REPONSE AUX TROIS DOCUMENTS REMIS**DOCUMENT N° 1 - REF OBSERVATION N° 1**

PROJET EOLIEN DE CAUMONT-CHERIENNES

rédigé en dates du 10 & 25 mai 2018 A partir du fichier n°4-1

Zoom sur les cartes 30 et 31 page 62 pour une meilleure lecture :

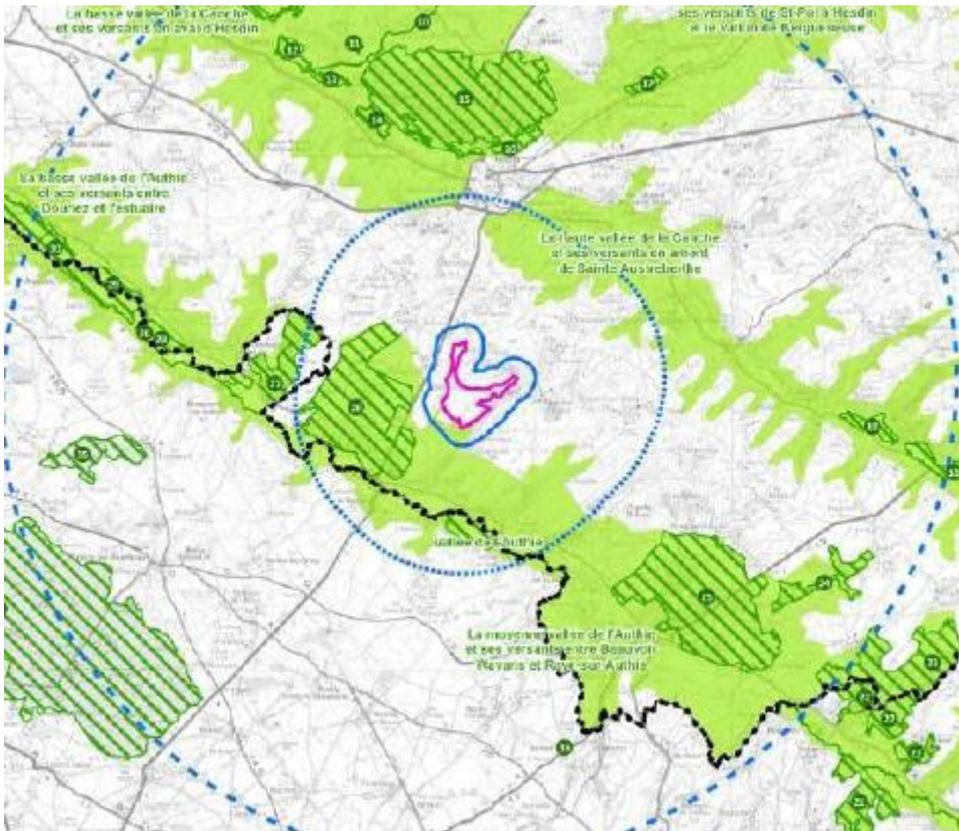
Un autre site Natura 2000 appelé Zone Spéciale de Conservation (ZSC) est situé au sud du projet à 3000 m au bord de l'Authie dans le périmètre intermédiaire. L'indication « Vallée de l'Authie » est insuffisante pour localiser précisément cette ZSC.

Les zones naturelles d'intérêt reconnu et le Réseau Natura 2000 encerclent le projet :

Des flux migratoires de l'avifaune et de la chiroptérofaune existent entre ces zones et les vallées de l'Authie et de la Canche. Quoiqu'en dise l'analyse de Boralex, ces flux passent naturellement à travers la zone retenue pour ce projet.

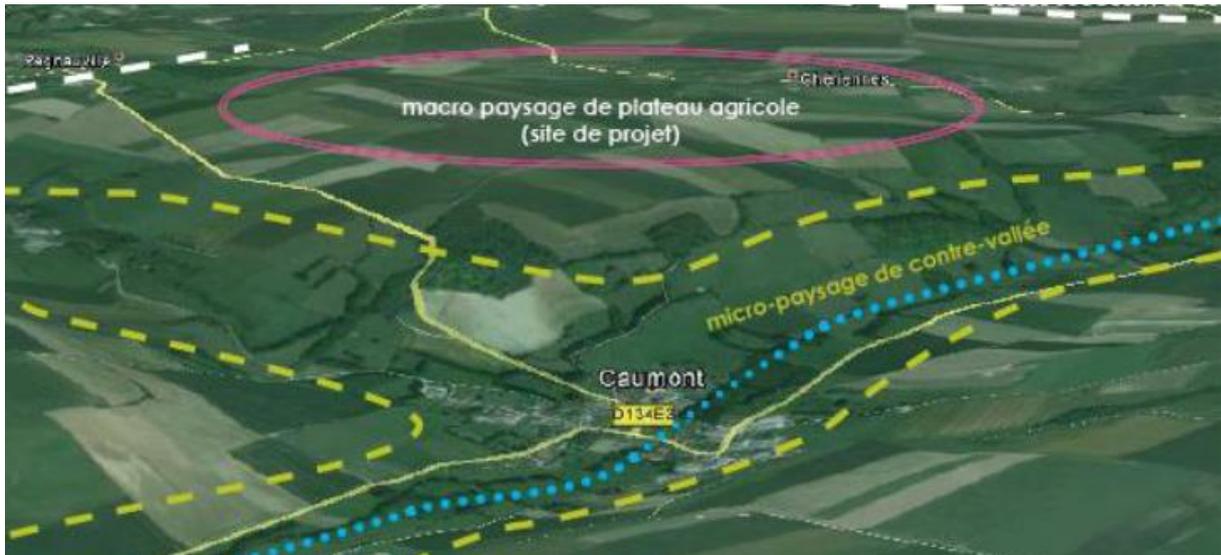
Fig 30 p114, dans cette vue 3D, la E6 située à 250 m au NE de la pointe nord du bois de Caumont se trouve à l'extérieur du cercle violé. En réalité le cercle enrobant le projet doit border le plateau à la limite de la contre-vallée. Boralex trompe les services administratifs et la population en insinuant que son projet est sur le plateau avec un recul vis-à-vis de la contre vallée.

Sur la photo aérienne ci-dessous (carte n°83 p152), une fenêtre dégagée de 300 m existe entre les 2 Bois de Caumont situés sur le bord du plateau. La haie reliant ces 2 bois est située en contrebas et ne masque pas la vue.

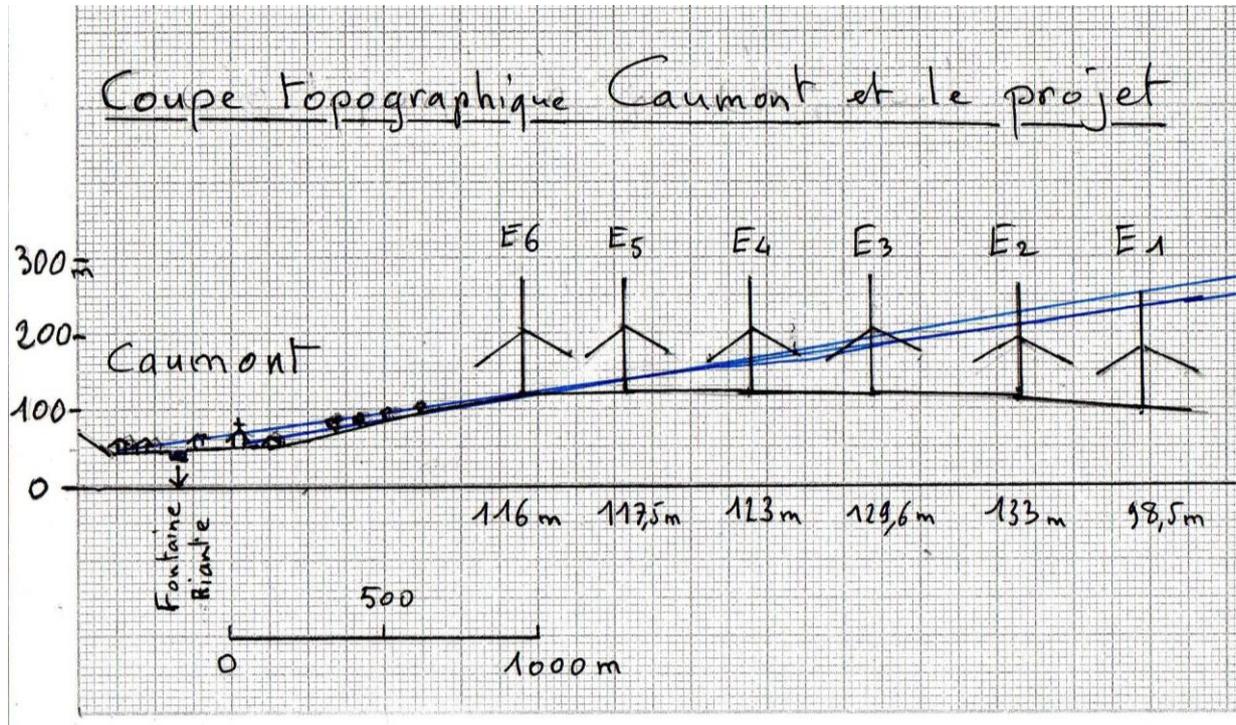
La E6 sera visible dans sa quasi-totalité depuis Caumont. Les E5, E4 et E3 le seront partiellement du fond de vallée où est situé le village de Caumont (coupe topographique ci-après).

Les éoliennes étant quasi alignées depuis Caumont, ses habitants verront un enchevêtrement de pâles.

Boralex : §4.4.5.3 Phase de démantèlement

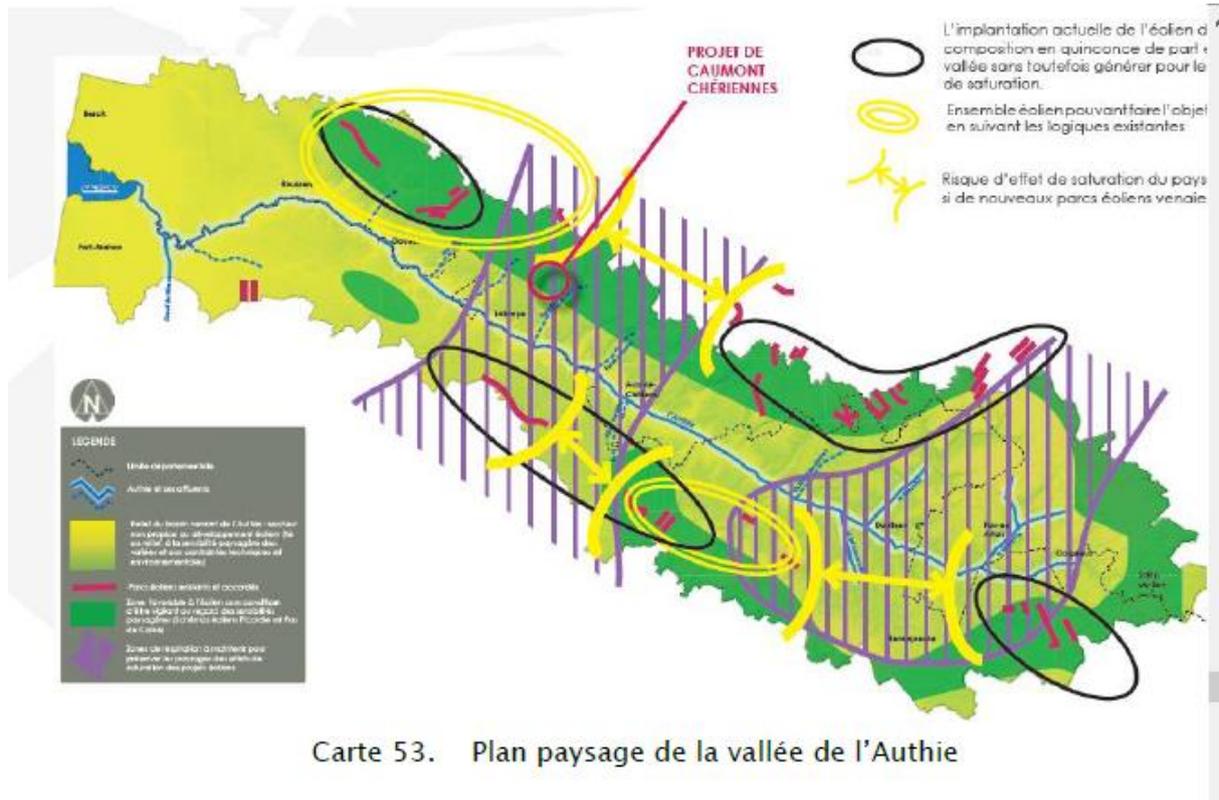
Contrairement aux allégations de Boralex, le site ne sera pas remis stricto-sensu dans le même état d'origine puisque les fondations ne seront rabotées qu'entre 30 cm à 2m (p172).

➤ Transect paysager : coupe A

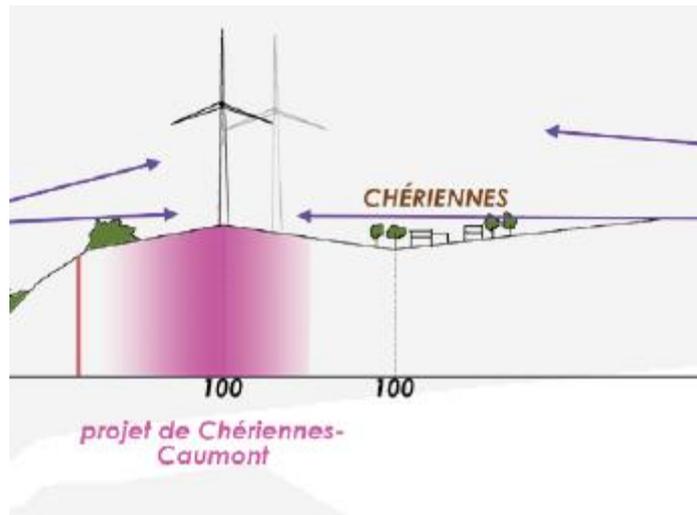
L'Authie est à **équidistance des distances** des éoliennes de Gueschart et celles du projet.

Les éoliennes de Gueschart mesurent **133 m**. Celles du projet : **150 m**. Pourtant celles de Gueschart semblent gigantesques !

Diamètre du rotor de Gueschart : **71 m**. Celui du projet : **122 à 130 m** soit presque **le double (3 fois la surface de balayage)**.

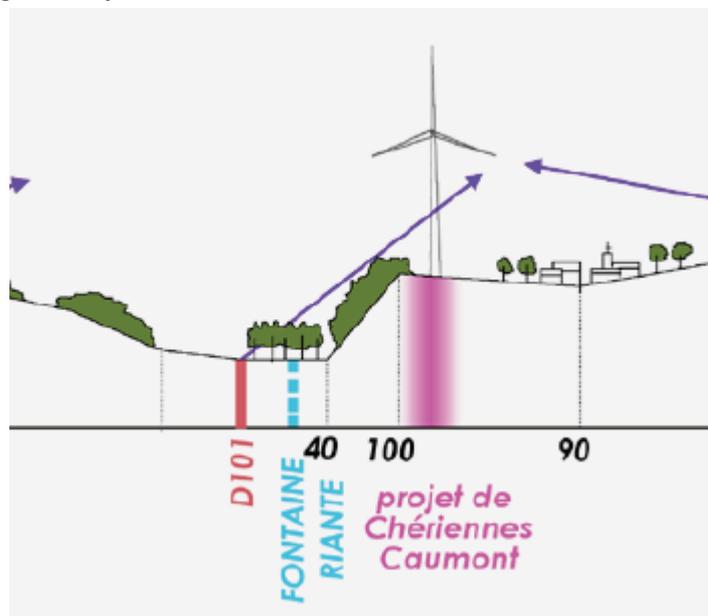
- Sur les indications altimétriques en indiquant **100m** pour l'éolienne E6 et Chériennes.
- La coupe A ne passe pas dans le village de Chériennes mais à l'Est, dans « **la vallée d'Aboval** », à 500 m de la maison la plus proche de Chériennes.

➤ **Transect paysager : coupe B**

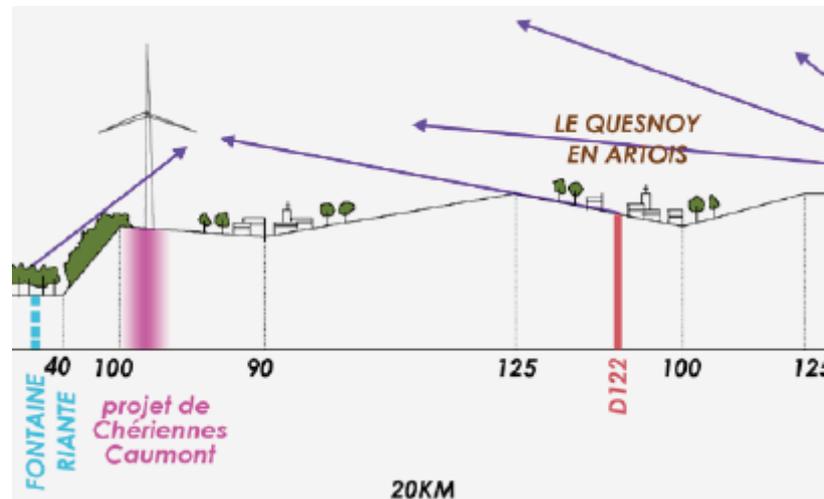
La coupe B traverse les cœurs de village de **Caumont et Chériennes.**

On devine le village de **Chériennes** sur le schéma, mais **Caumont** y est **inexistant, aucune maison indiquée !**

Une nouvelle omission manifeste de Boralex pour masquer le **surplomb sur le village de Caumont.** Le **surplomb de Chériennes** est là encore **flagrant.**

A contrario, le village de Gennes-Ivergny n'est pas traversé par la coupe B, pourtant il apparaît sur le schéma. Boralex démontre une nième fois son incompetence ou sa volonté de tromper.

L'éolienne E6 sur cette vue est située à une altitude de **115.5 m** et non inférieure à **100 m** comme l'indique le schéma (même erreur que pour la coupe A).

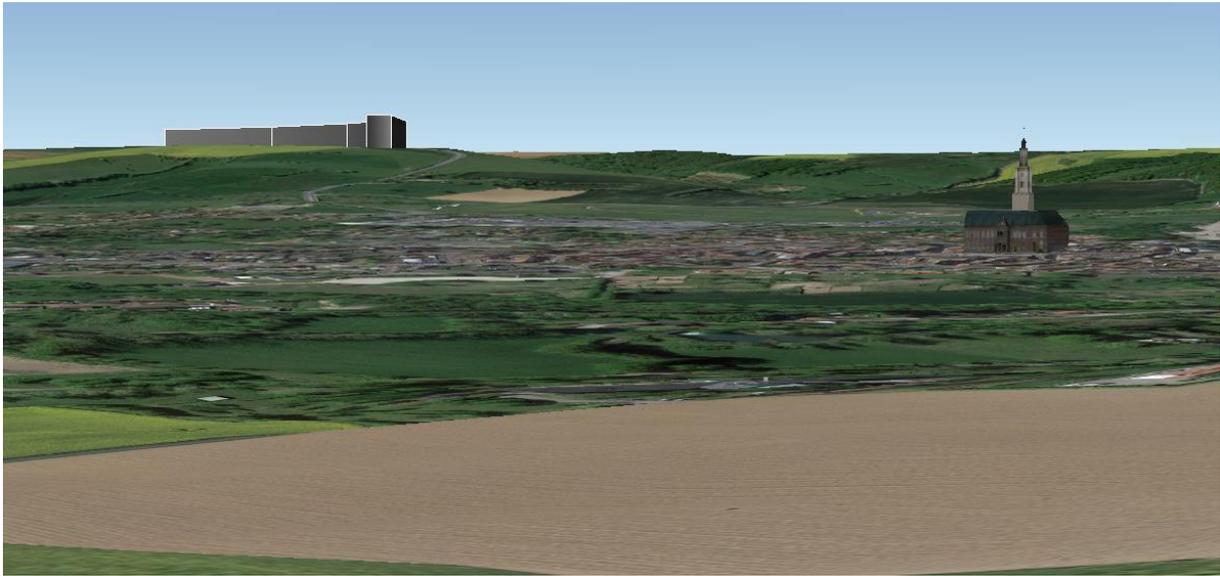
Photomontage à la **sortie sud de la forêt d'Hesdin**, sur la RD928 **axe de communication majeur** entre St Omer et Abbeville.

L'église Notre-Dame et le Beffroi sont situés sur le côté droit en bas de l'image.

La route **RD 928** qui monte sur le plateau vers Abbeville est visible près des éoliennes.
Boralex place les éoliennes à droite de cette route.

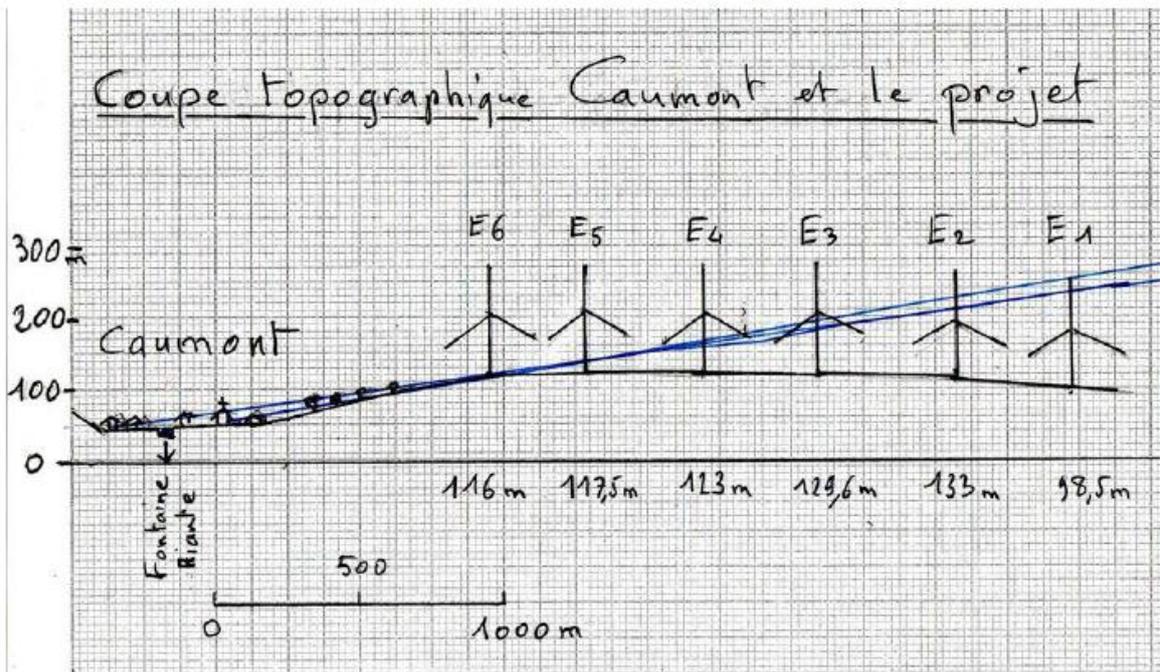
Fig 30 p114, dans cette vue 3D, la **E6 située à 250 m au NE de la pointe nord du bois de Caumont** se trouve à **l'extérieur du cercle violé**. En réalité le cercle enrobant le projet **doit border** le plateau à la limite de la contre-vallée. Boralex **trompe** les services administratifs et la population en insinuant que son projet est sur le plateau avec un recul vis-à-vis de la contre vallée.

L'éolienne E6 est en recul de 250 m du bord du coteau de 60 m de dénivelé avec Caumont.

Réponse de Boralex : Le positionnement de l'éolienne E6 évoqué dans ces deux commentaires est celui qui était prévu dans le dossier initial du projet de Caumont-Chériennes en décembre 2016. Par la suite, cette éolienne a été décalée de 53m vers le nord lors du dépôt des compléments fait par la société Boralex en Octobre 2017, voir document 4-1-1-Notice complémentaire de l'étude d'impact sur l'environnement. L'éolienne est donc localisée à 780m des plus proches habitations du village de Caumont, voir carte page 30 du document 5-1-Etude de Dangers.

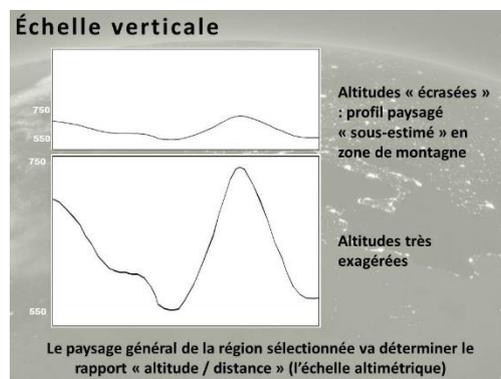
Le hameau d'**Erambeaucourt** situé à 1300 m de l'E1 et le village de **Le Quesnoy** en Artois à 2400 m de l'E1, étant eux même très impactés par le projet, ne sont pas indiqués sur la carte. Pourquoi cette omission grossière ?

De même pour le village de **Fontaine l'Étalon** absent de cette carte, pourtant à proximité du projet (2000m). On peut citer également **Labroye, Guigny, Brévillers**.

Réponse de Boralex : Les noms présents sur la carte n'ont pas pour but de situer de manière exhaustive toutes les communes dans le périmètre d'étude mais de permettre de localiser le projet sur le fond de carte et de donner des repères géographiques.
